ロッドホルダー用スリーブのリニューアル

2019年3月1日より販売開始

旧タイプとの相違点

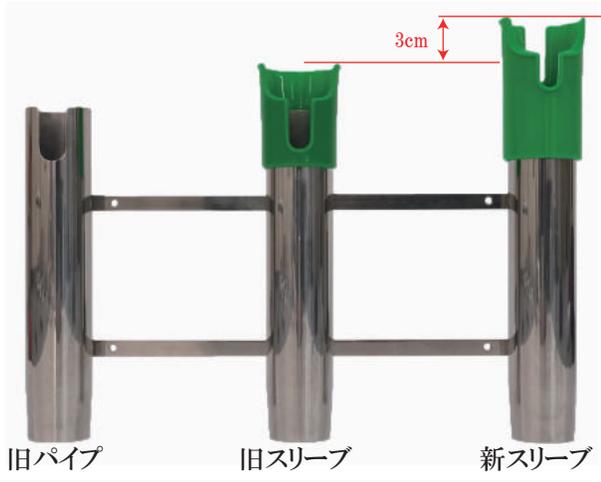
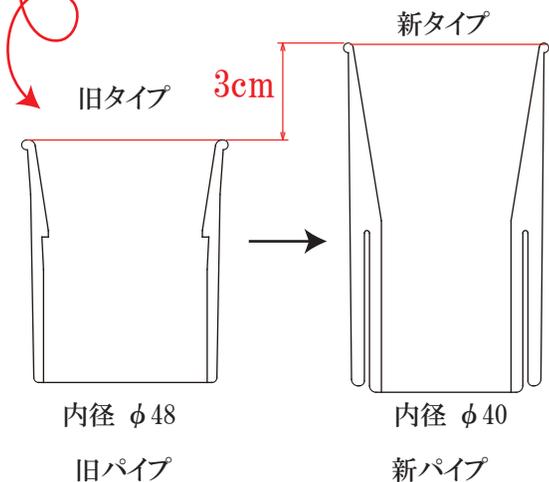
- より丈夫に長くご使用して頂く為に、ステンレスパイプに接地する面積を増やし
外側のみカバーしていたものを内側までカバーしより割れに強いモデルへと変わりました。
また旧タイプよりもスリーブの脱着が簡単で数秒で完了します！
- 形状のリニューアルに伴い、旧モデルのスリーブよりも3cm高くなりました。
合わせてパイプ本体のスリット加工が無くなります。スリーブは旧パイプにも対応可。

- 素材の耐光性も強化し、カラーもポッサムPに合わせて新色で【ブラック】が登場。
レッドとオレンジに関しては、ポッサムと合わせて頂けるようにカラーを変更致しました。
